From: "5.1.2,e"
Sent: Wed, 31 5.1.2,e 2023 13:34:18 +0100
To: "5.1.2,e" <5.1.2,e@amsterdam.nl>
Subject: mail naar 5.1.2,e

5.1.2,e heeft nog de volgende fouten in de tekening gezien die aangepast moeten worden.
In de "Hoofdomleidingen" kaart: zie onder

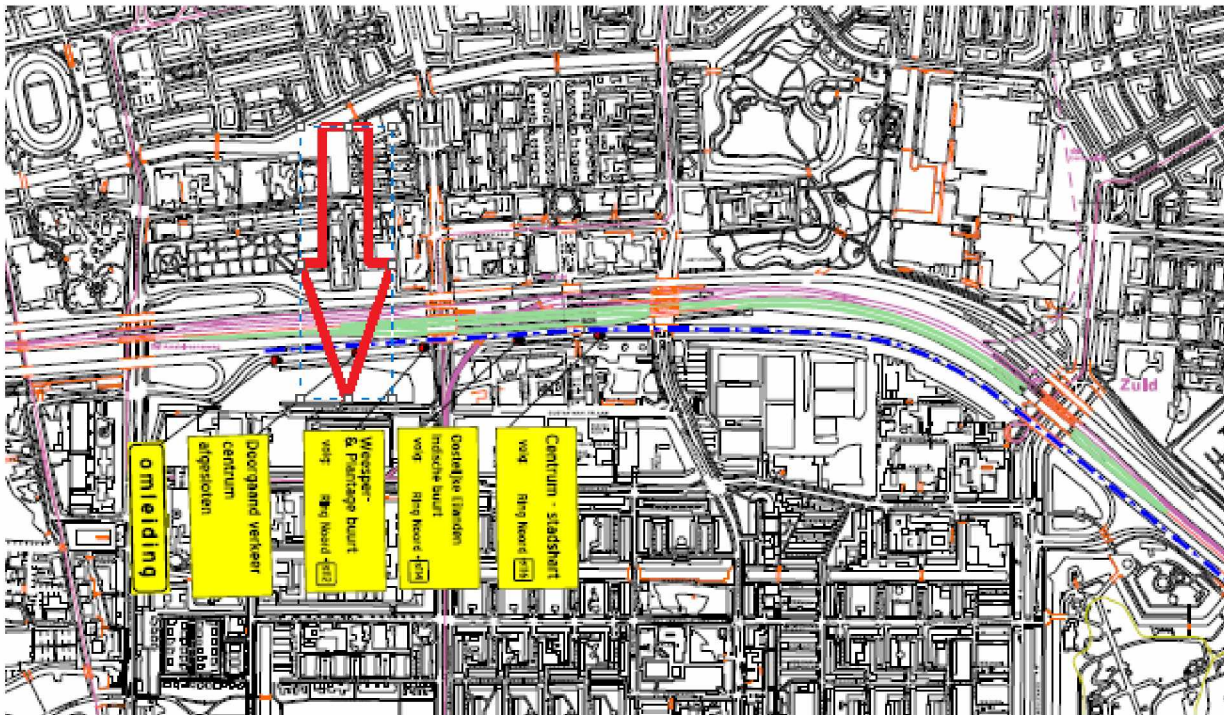
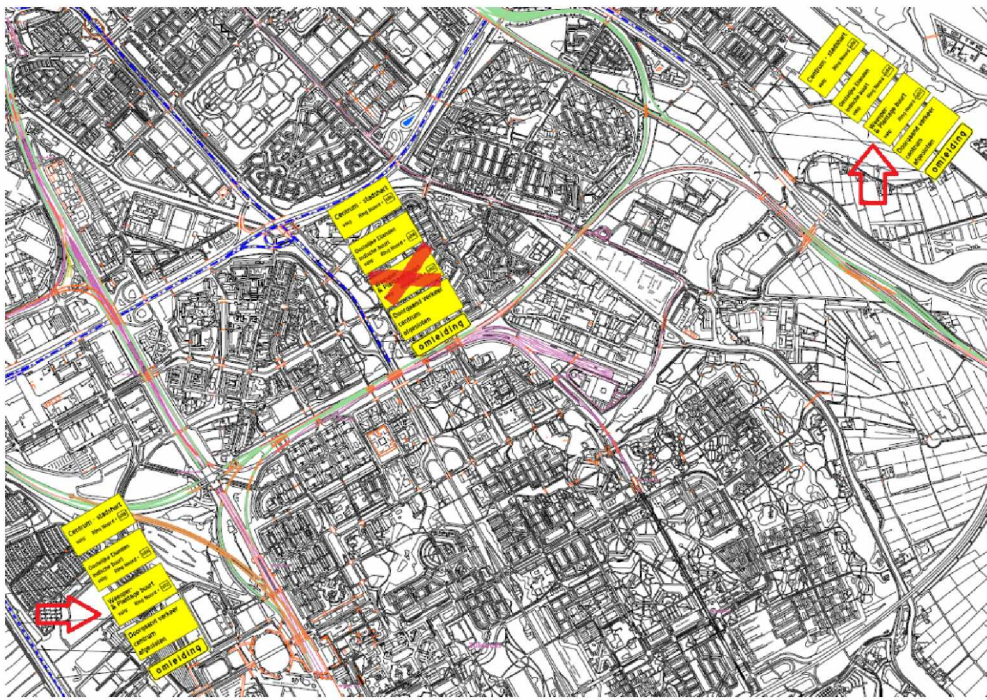
1. De Weesper- & Plantagebuurt verwezen via de Ring Noord + S112. Dat moet zijn Ring Oost + S112.
2. Dezelfde fout komt op meerdere plaatsen voor (zie onder). En op de Gooiseweg kan het bord in zijn geheel worden weggelaten. Graag aanpassen!

Opmerkingen op de **verzameltekening**:

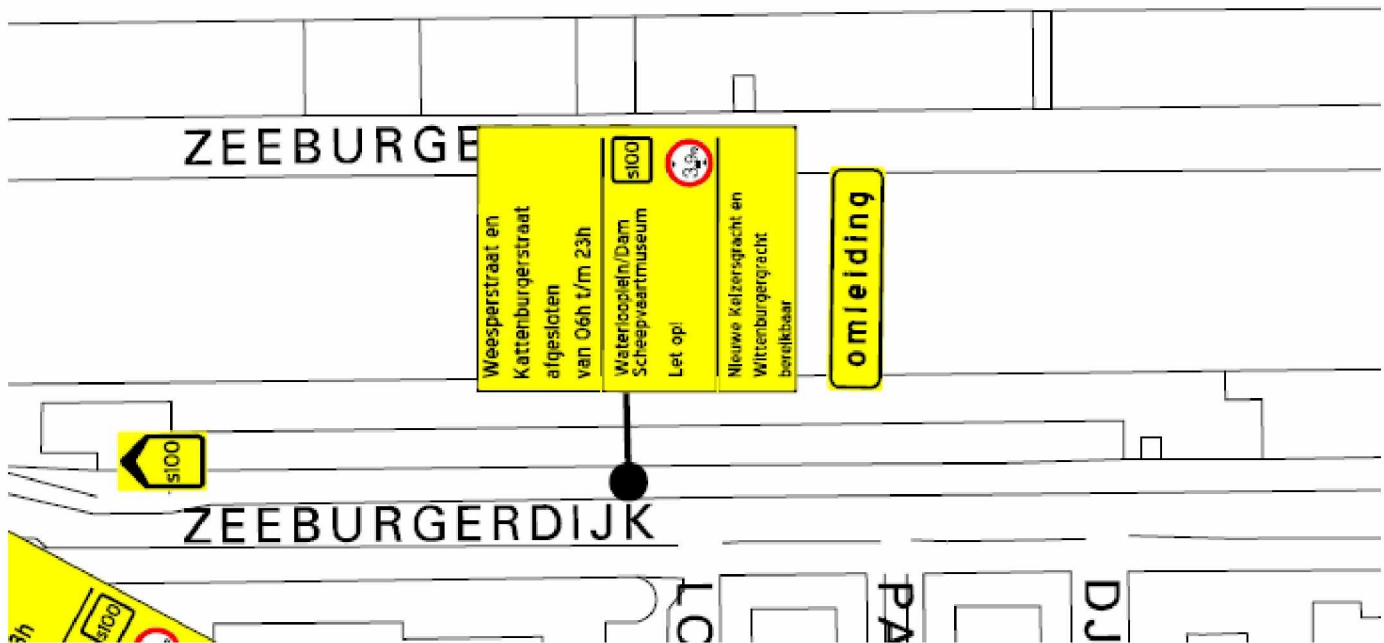
1. Zeeburgerdijk (zie onder): Kattenburgerstraat moet zijn Kattenburgergracht.
2. Anne Frankstraat graag toevoegen.
3. De S100 pijl (na het bord, links op de tekening) kwartslag draaien met de klok mee, zodat verkeer omrijdt via de Panamalaan en Piet Heinkade-Kattenburgerstraat (en niet op de Mauritskade alsnog 180 graden moet draaien).

3. Ook op de Piet Heinkade staat een bord met Kattenburgerstraat erop. Graag wijzigen in Kattenburgergracht (zie onder):
